DT-7-TP/25/2-2024

dotyczy postępowania w trybie podstawowym na zadanie pn.: „Przebudowa wraz ze zmianą sposobu użytkowania pomieszczeń byłej kotłowni na pokoje pacjentów oraz modernizacja łazienek Oddziału C na I i II piętrze dla Śląskiego Centrum Rehabilitacyjno-Uzdrowiskowego im. Dr A. Szebesty w Rabce-Zdroju Sp. z o.o.”, nr DT-7-TP/25-2024

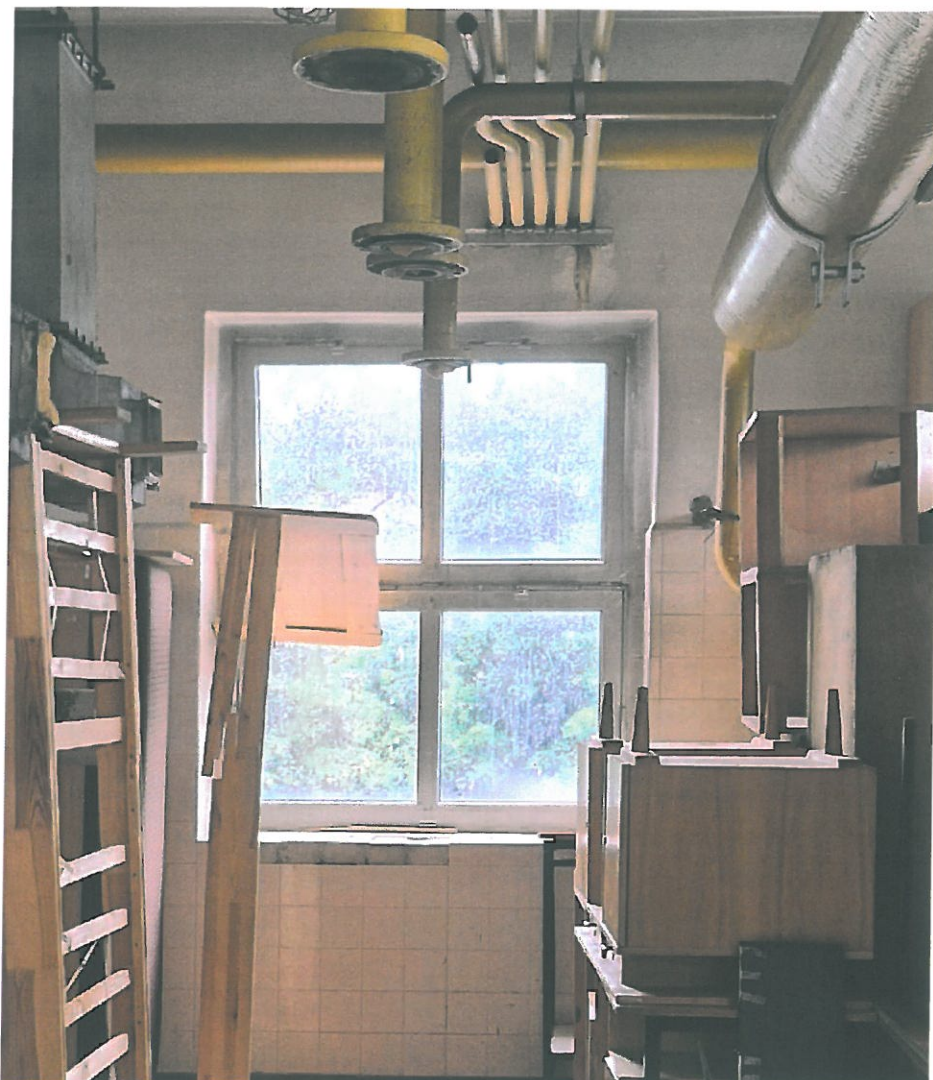
**Pytanie 19:** Dotyczy przebudowy kotłowni:

Proszę o udostępnienie zdjęcia elewacji oraz istniejących okien w budynku.

**Odpowiedź 19:** Zamawiający przedkłada zdjęcia.
